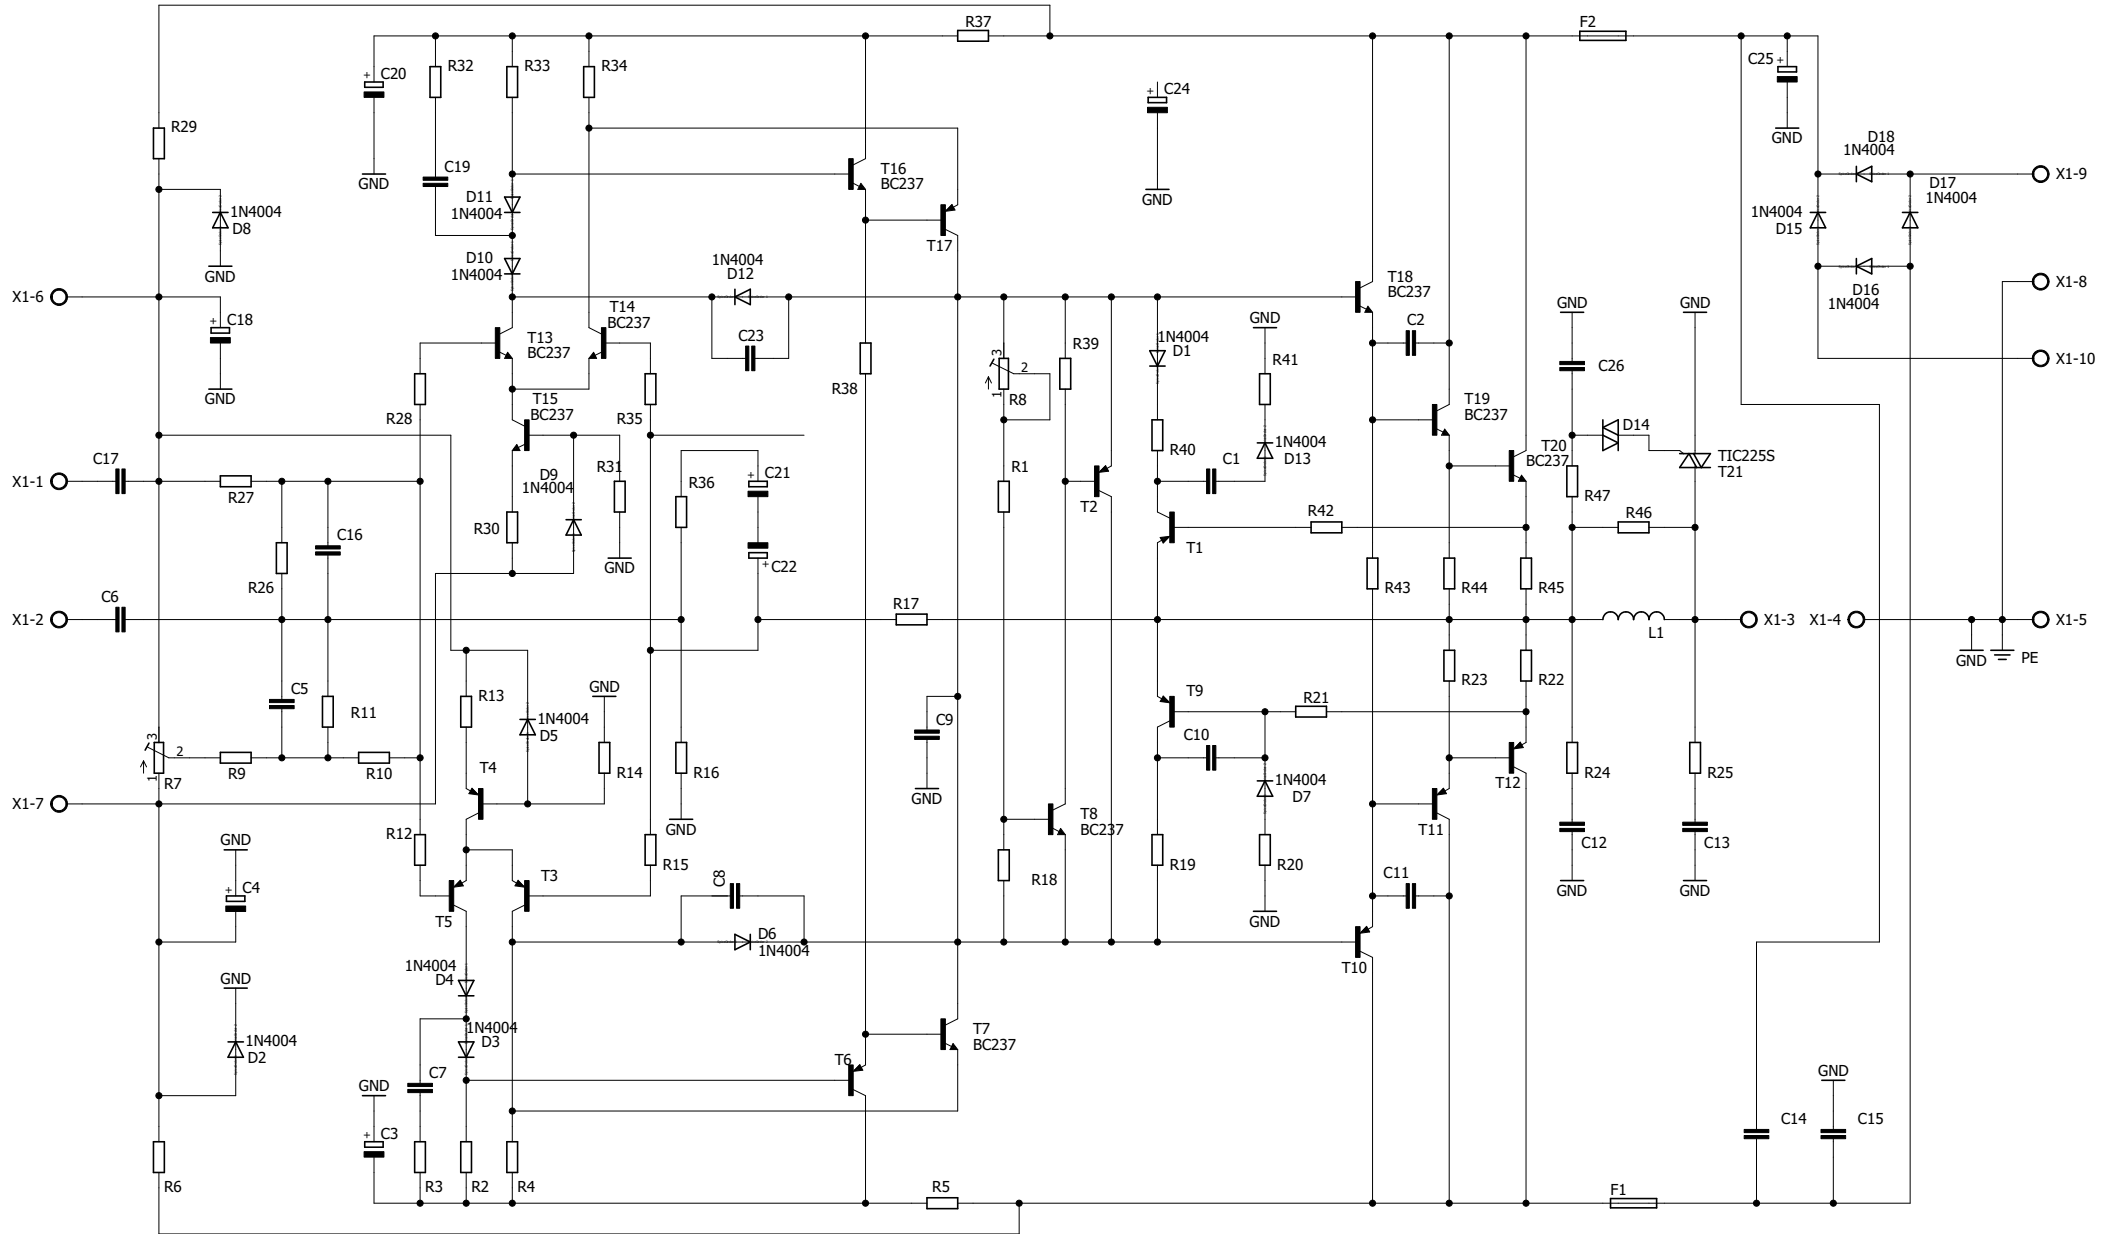
Chybí hodnoty součástek, Graetzův můstek nakreslen nestandardně, jinak poměrně pečlivé. Hodnoceno 1-
